Cava Ca' Bianca
Fosso Ghiaia (RA)

Valutazione Ambientale Preliminare (art.6 - L.R.4/2018)

Adeguamento tecnico al Progetto di Sistemazione finale

TAVOLA COMPARATIVA

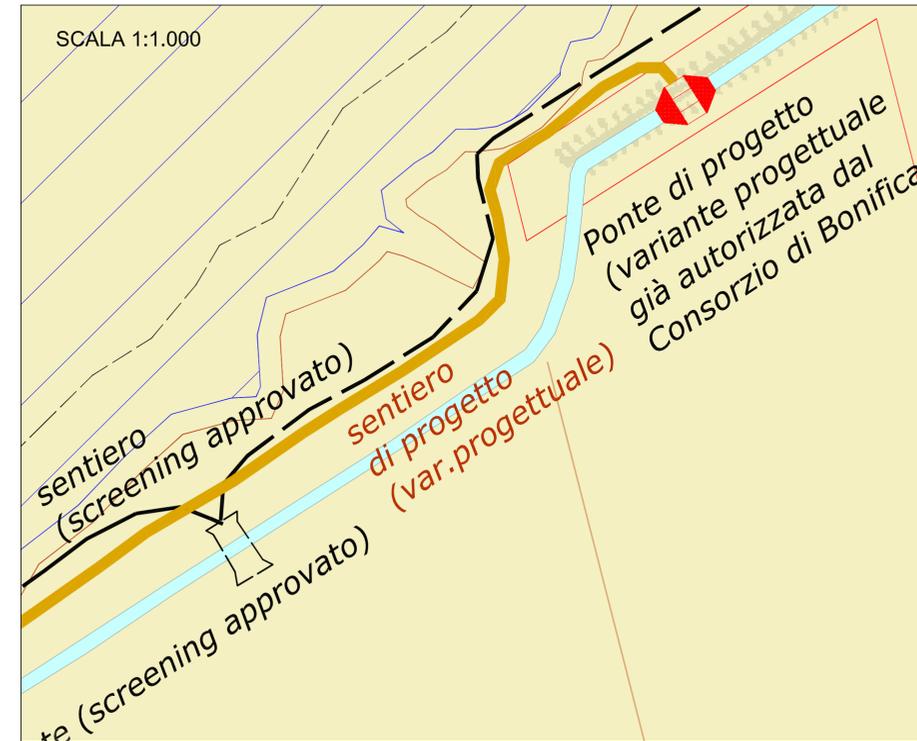
variante 1: adeguamento tracciato canale e struttura del ponte alla piena Tr30

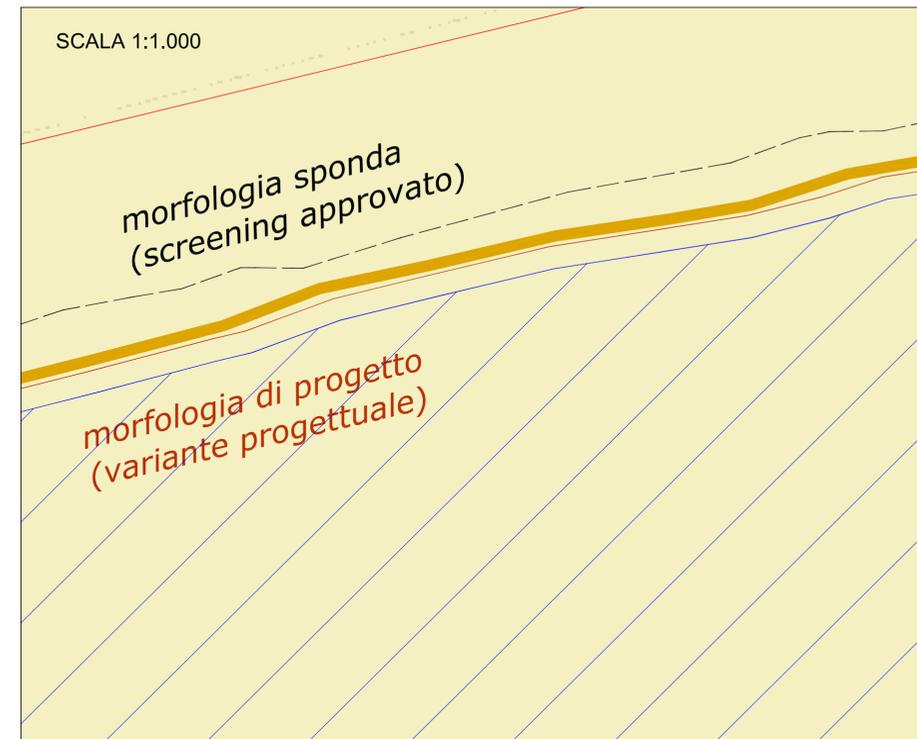
variante 2: adeguamento della morfologia della sponda di progetto allo stato di fatto attuale
